POR EL CUAL SE APRUEBA LA EXTENSIÓN DE TIEMPO Y COMPENSACIÓN DEL CONTRATO No.O-25-2016 “DISEÑO, DESARROLLO DE PLANOS Y CONSTRUCCIÓN DE NUEVO PABELLÓN DE PLANTA BAJA Y NIVEL ALTO, QUE CONSTA DE 16 AULAS DE CLASES, BATERÍAS DE SERVICIOS SANITARIOS, AMPLIACIÓN DEL PATIO DE SALUDO A LA BANDERA, CONSTRUCCIÓN DE MUROS DE CONTENCIÓN, ÁREA DE ESTACIONAMIENTOS, CALLES DE ACCESO AL C.E.B.G. SANTIAGO DE LA GUARDIA, UBICADO EN EL CORREGIMIENTO OMAR TORRIJOS, DISTRITO DE SAN MIGUELITO, PROVINCIA DE PANAMÁ”.

Que la Dirección Nacional de Ingeniería y Arquitectura del Ministerio de Educación, mediante la Orden de Cambio N° 1 Por Compensación, debidamente formalizada detalla las actividades a eliminar y nuevas de la siguiente manera:

Registro Fotográfico:

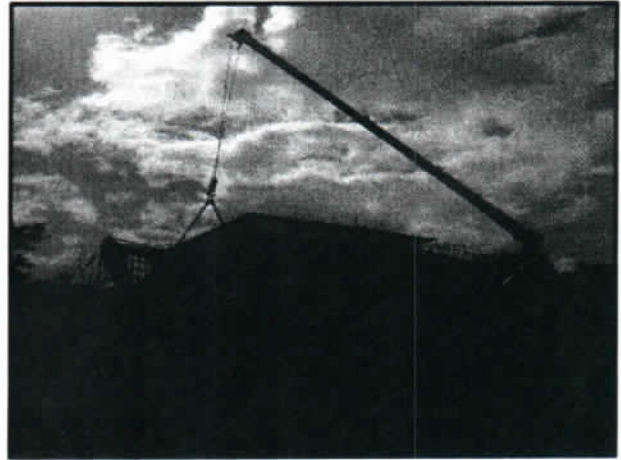
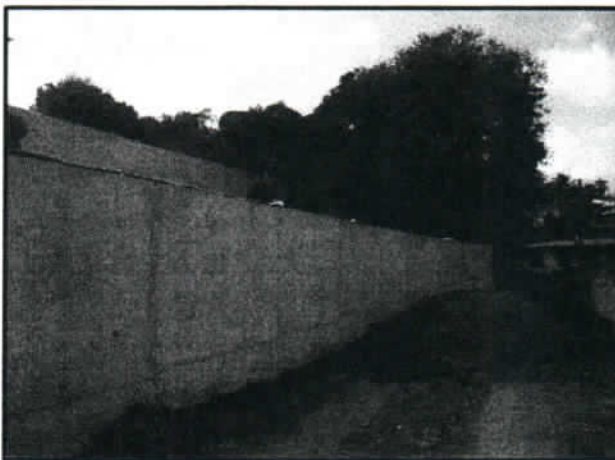
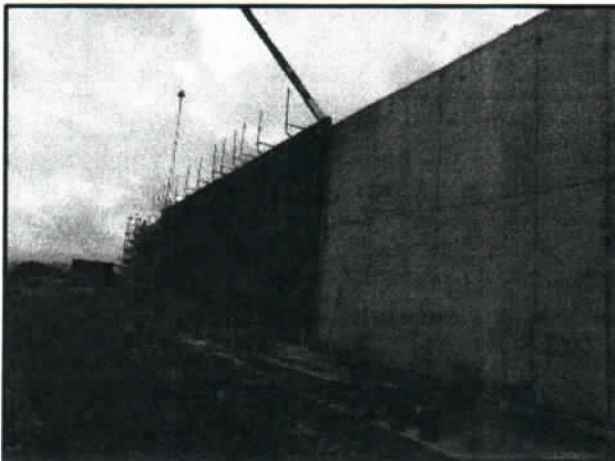
Descripción: Construcción de muros, en donde se puede evidenciar actividades de: excavación, compactación, refuerzo, vaciado, impermeabilización, formaleta de muro, instalación de tubería de drenaje.
